Verkoop [Afd 8.4.2]

Niet conform

Verslagnummer: 33/04112024/40452/1/1

Inspectie adres: Vuurkruiserslaan 39, 8870
 Izegem (België)
 De fundering dateert van: Voor 1 oktober 1981
 Type: Verkoop [Afd 8.4.2]

Elektrisch bord

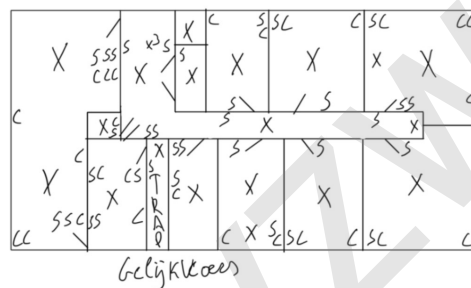
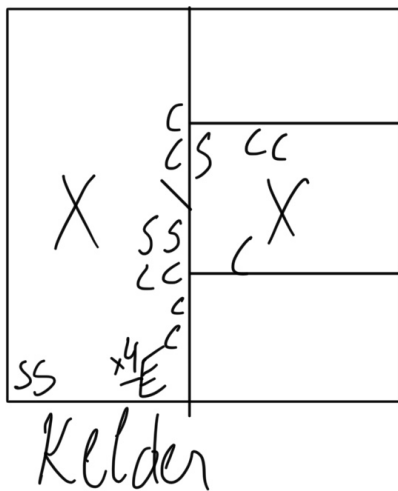
- De aardingsonderbreker is niet conform of afwezig. - oAfd 5.4.3.5
 - Het verdeelbord is onvoldoende gemarkeerd. Individuele markering, voedingsspanning en/of gevarendriehoek ontbreken. - oAfd 3.1.3.3; Afd 9.4.1

- De sectiegrootte van de overbruggingen in de borden is niet aangepast aan de grootte van de beveiliging tegen overstromen. - oAfd 4.4.1.5
 - De kringen, de onderbrekingstoestellen en of de beschermingstoestellen zijn niet duidelijk en zichtbaar gekenmerkt. - Afd 3.1.3

- De beschermingsgraad van de ruimte moet ten minste IPXX-D zijn voor ruimtes publiek toegankelijk en IPXX-B voor gewone ruimtes. - oAfd 4.2.2.3
 - Er ontbreken afdekplaatjes in het elektrisch bord. - Afd 5.2.6; oAfd 4.2.2.3

- Hoofddifferentieelstroombeschermingsinrichting is niet aanwezig. - oAfd 4.2.4.3
 - De differentieelstroombeschermingsinrichtingen werkt niet na het indrukken van de testknop en/of de testknop is niet gemakkelijk bereikbaar. - oAfd 5.3.5.3.b; oAfd 5.3.5.3.; oAfd 6.5.7.2.b.4.d; oAfd 6.4.6.4.b.4
